TESTO DELLE OSSERVAZIONI

OSSERVAZIONE N. 1 : AREA dell'IMPIANTO EOLICO NON IDONEA ai sensi dell'art. 20 com. 8 lettera c quater del Decreto Legislativo n. 199/2021 e ss.mm.ii.

ALLEGATO alle OSSERVAZIONI all' IMPIANTO EOLICO denominato REMPILLO nel COMUNE di PITIGLIANO (GR). Composto da n. 5 immagini e n. 5 pagine

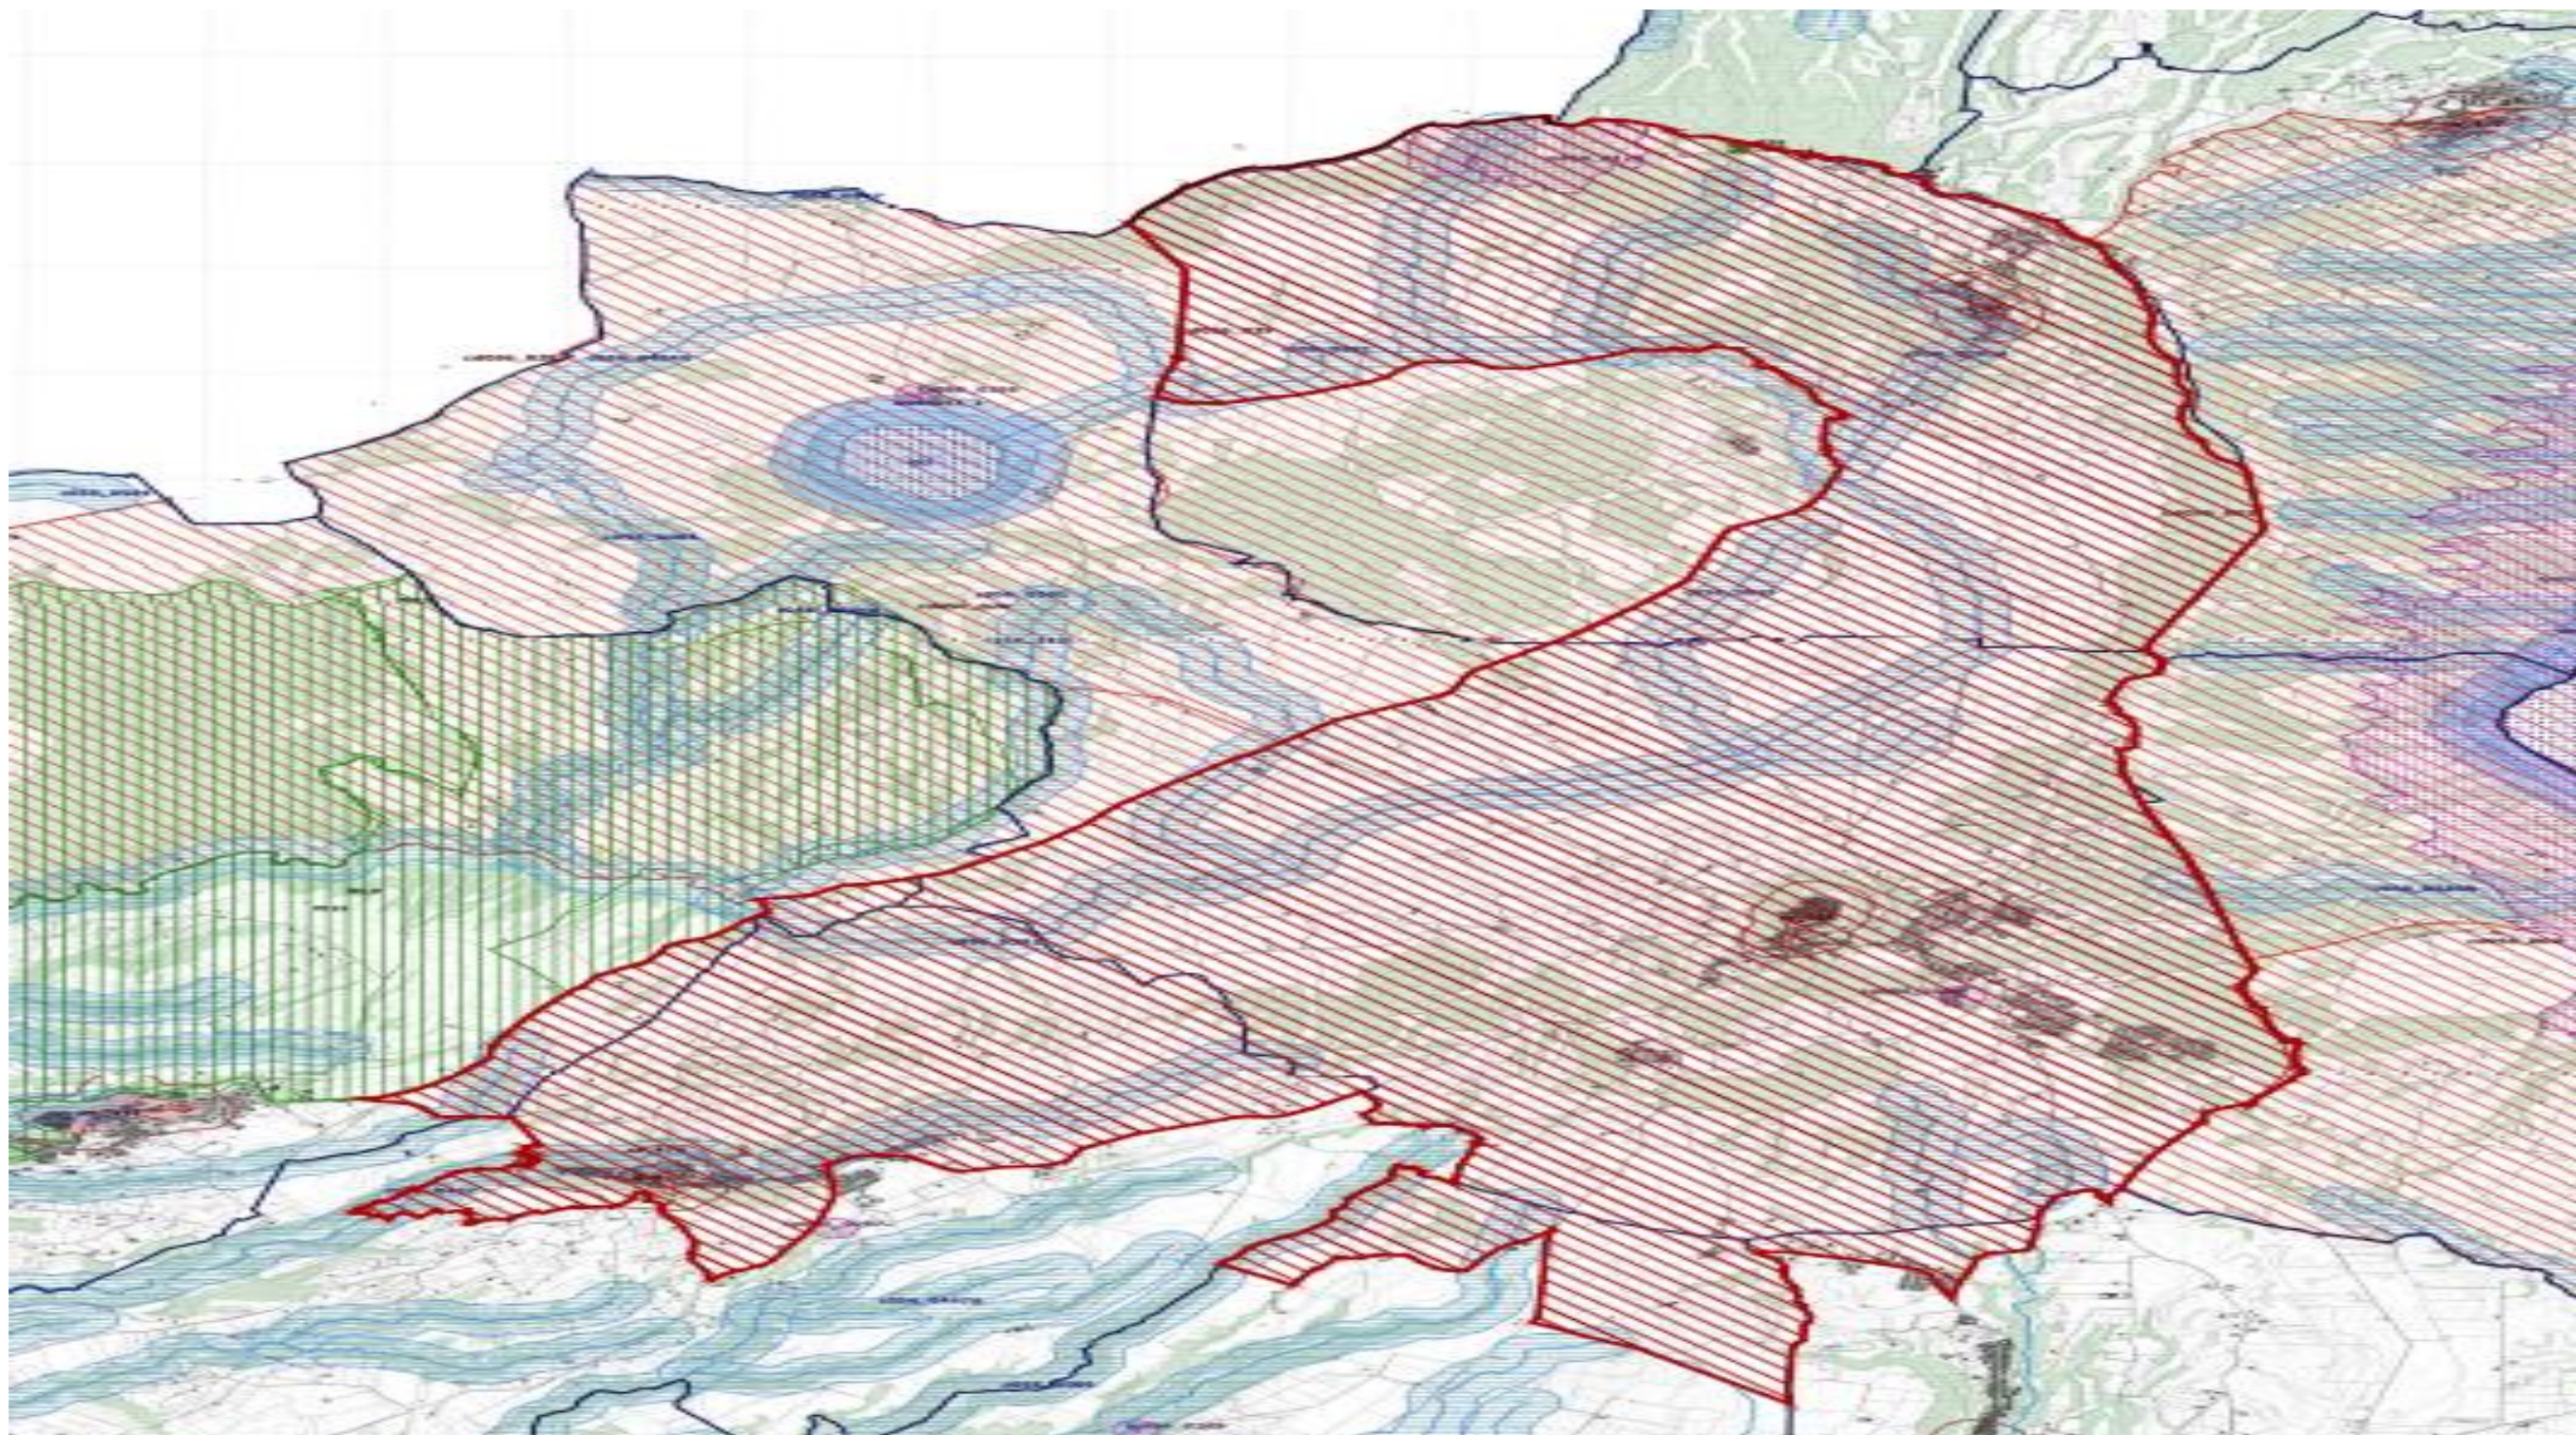
Tornando alla questione di legittimità, alla luce del combinato disposto dal "vincolo sul patrimonio paesaggistico (artt. 136 e ss. e 142 del decreto legislativo n. 42/2004 e ss.mm.ii.) e sui beni culturali" (artt. 10 e ss. del decreto legislativo n. 42/2004 e ss.mm.ii.) e dal comma 8 lettera c-quarter del D.Lgs 191/2021 e ss.mm.ii si evince che, ad oggi, le aree in cui sono previsti gli insediamenti dei sei aerogeneratori dell'impianto eolico denominato "Rempillo" non sono idonee perché ricadono tutte all'interno della fascia di rispetto dei **beni paesaggistici di notevole interesse pubblico denominati "Conca del Lago di Mezzano e territorio circostante" (D.M. 22.05.1976)** comprendente anche il **vincolo "Selva del Lamone" (D.M. 22.05.1984)** tutelati **dall'art. 136 del Codice dei Beni Culturali e del Paesaggio** e in particolare un aerogeneratore (P01) è a 100 metri dal primo vincolo citato e gli altri cinque compresi in una distanza massima tra 1 km e 2 km (vedi immagine n. 1 dell'ALLEGATO). Nella fascia di rispetto dei 3 km anche la porzione di vincolo rappresentato dalla Selva del Lamone che gode di altre importanti tutele in quanto Riserva Naturale regionale (L. 394/91 e L.R. 29/97), Zona di Protezione speciale (ZPS) insieme ai Monti di Castro collegati tra loro da una Zona di Conservazione Speciale (ZSC), il sistema fluviale Fiume Fiora-Olpeta. La Selva del Lamone oltre il vincolo paesaggistico di notevole interesse pubblico che la rende area non idonea all'installazione degli impianti FER anche nelle sue fasce di rispetto dei 3 km, gode di un'altra tutela che ne rivela l'importanza di area di importanza internazionale per l'avifauna IBA (012) che viene collegata all'altra IBA (099) Lago di Bolsena attraverso la ZPS Caldera di Latera e la ZSC Lago di Mezzano che insieme sono compresi nel vincolo paesaggistico "Conca Lago di Mezzano..." e verranno uniti dal nuovo vincolo paesaggistico "Ambito paesaggistico, geologico e geomorfologico

dell'orlo della caldera di Latera e delle sue pendici interessate dai centri eruttivi periferici" (si veda a riguardo la proposta pubblicata sul sito del MIC in data 09/08/2023 e l'immagine n. 2 dell' ALLEGATO) all'area di notevole interesse pubblico " Conca del lago di Bolsena" (D.M. 24.10.1960). Praticamente una vasta zona che per interesse paesaggistico e naturalistico oltre che storico, archeologico e identitario rappresenta un unicum nel panorama nazionale.

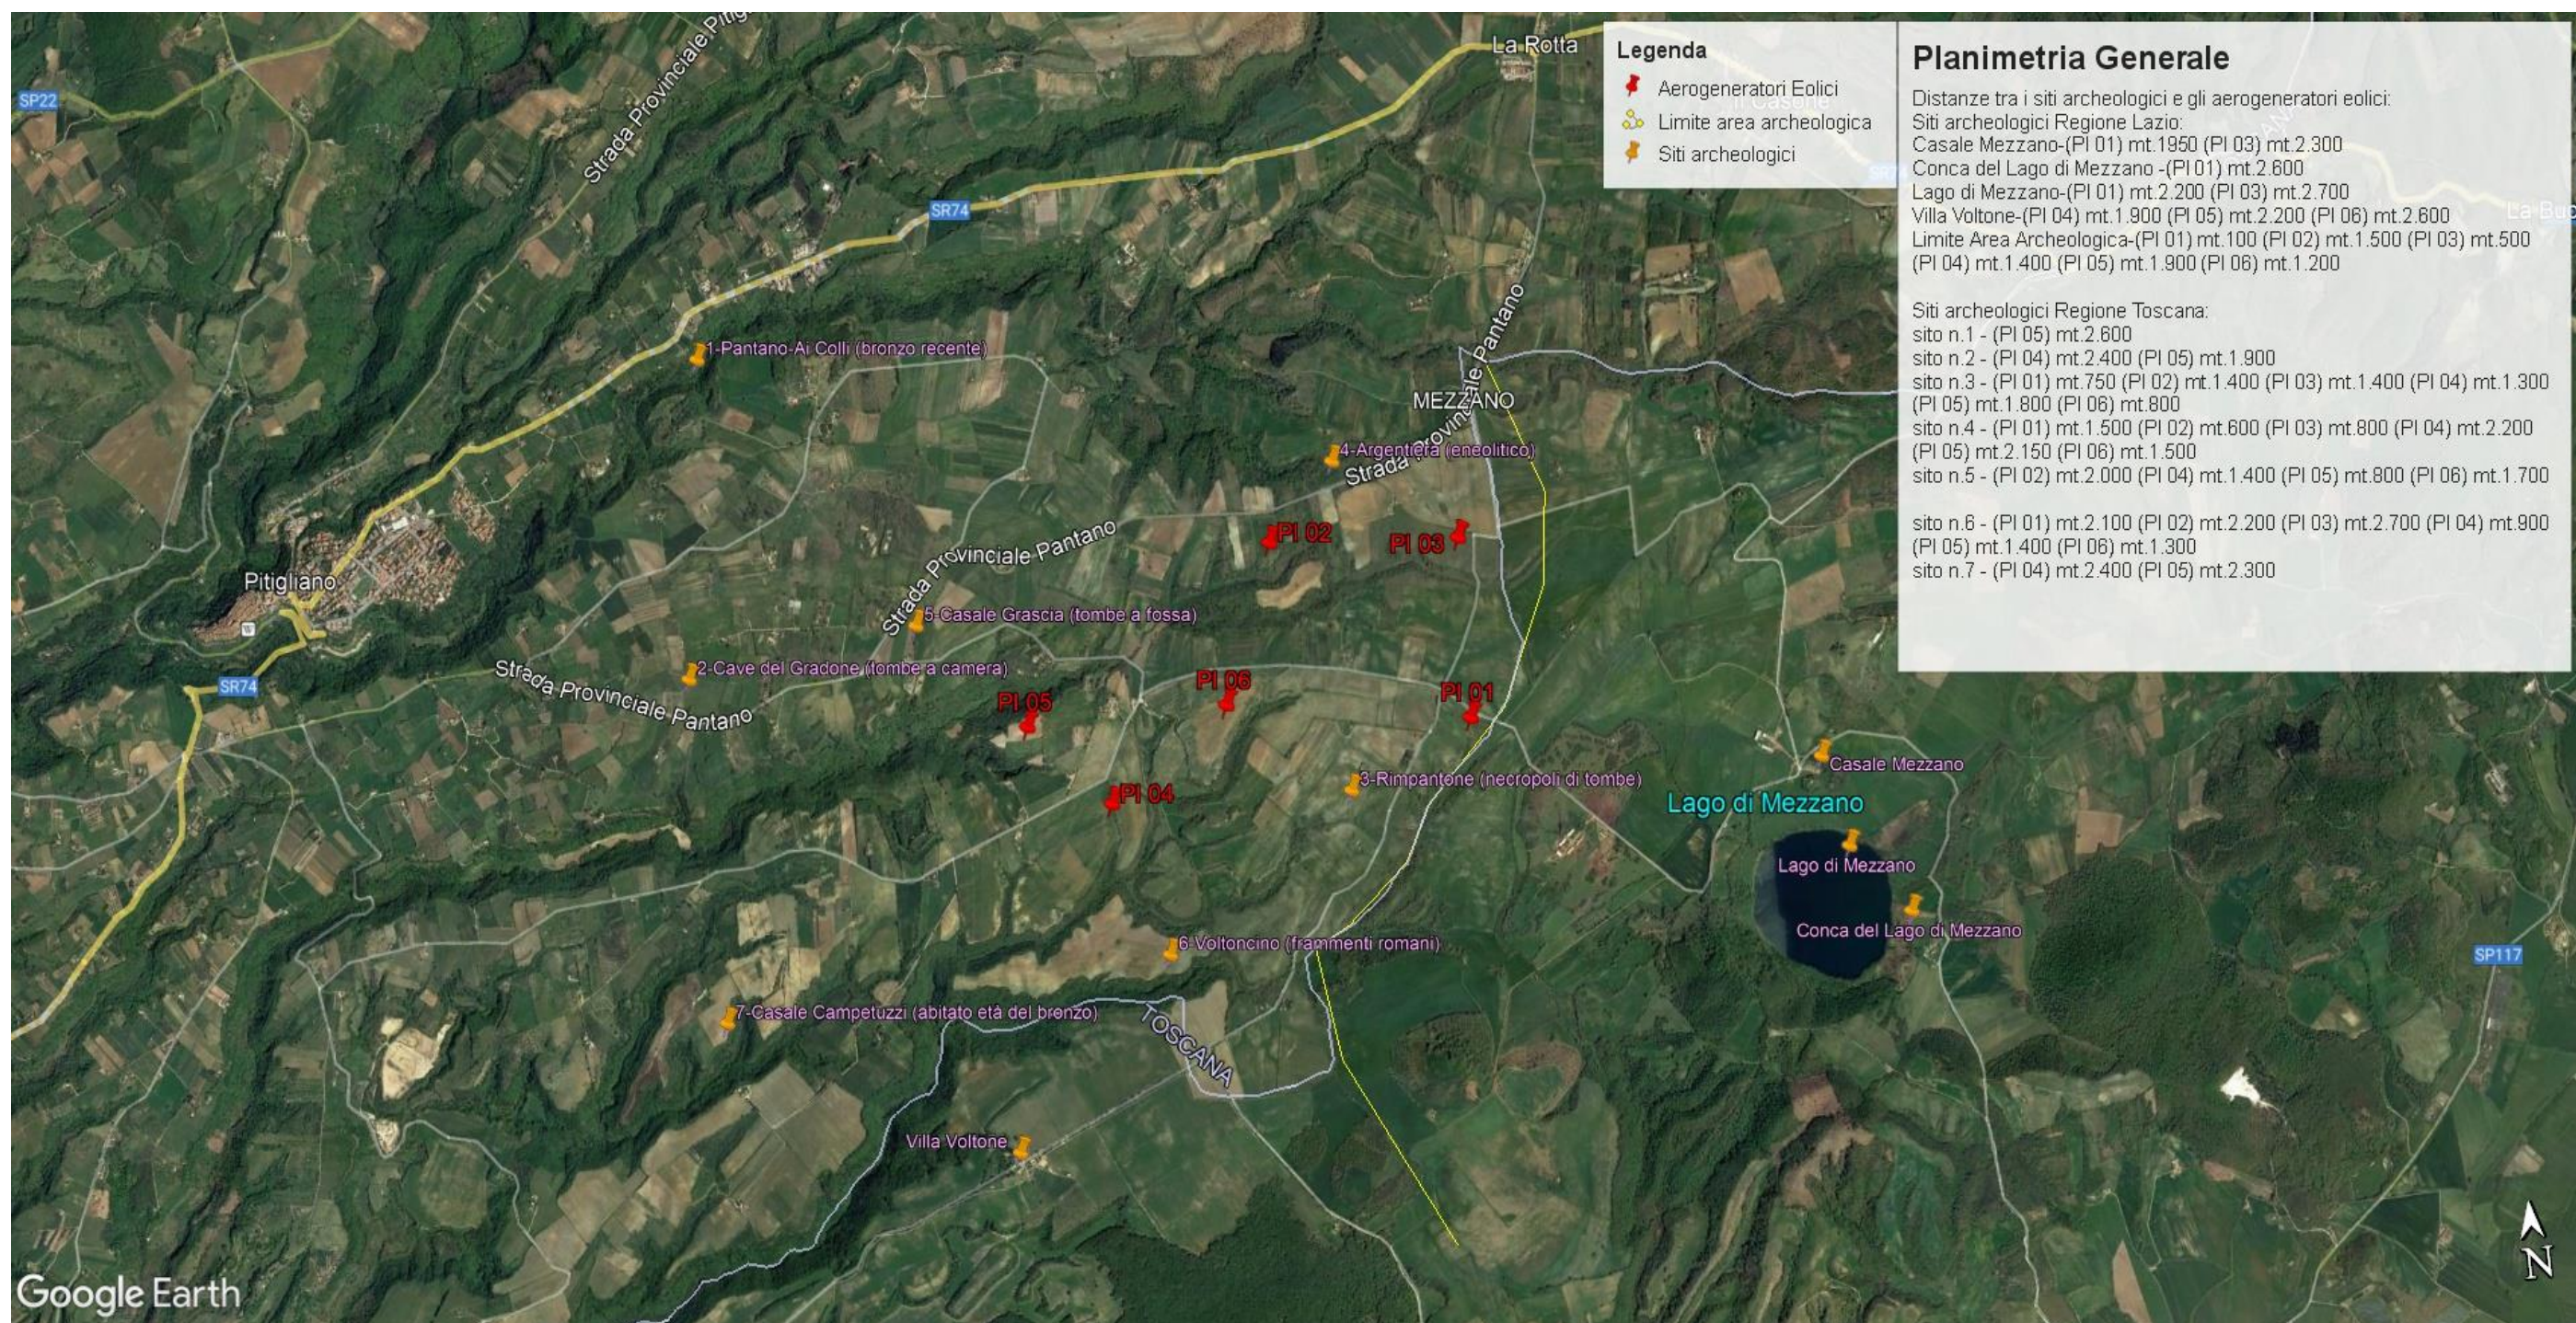
Inoltre, la zona in cui insisterebbe l'impianto eolico industriale Rempillo è compresa nelle fasce di rispetto di 3 km di diversi beni archeologici tutelati dalla parte II del Codice dei Beni Culturali (vedi Allegato, immagine n. 3). Inoltre le pale P04 e P05 ricadono all'interno di un'area archeologica che la Proponente vorrebbe cancellare per il semplice fatto che non è riportata nel documento regionale ma nel documento provinciale come meglio dettagliato nell'Osservazione n. 5. Alla luce di quanto documentato appare chiaro quindi che la collocazione dell'impianto non ha tenuto conto alcuno dei vincoli dell'area nella quale è stato progettato e l'inserimento dell'impianto eolico nel paesaggio e sul territorio non è corretto (Allegato IV delle Linee guida nazionali di cui al D.M dello Sviluppo economico del 10.09.2010).

Le zone di interesse archeologico evidenziate nell'immagine n. 3 a cui si aggiungono anche l'importante abitato protostorico di Sorgenti della Nova e Ruderì del Castello altomedioevale che si trovano a circa 4 km dalle aree in cui è stato progettato l'impianto eolico industriale. Poco più lontano i resti del castello medioevale “Morroneccio”. Nell'area vasta le preziose necropoli eneolitiche (Poggi Alti) ed etrusche di Pitigliano, Sovana e Sorano.
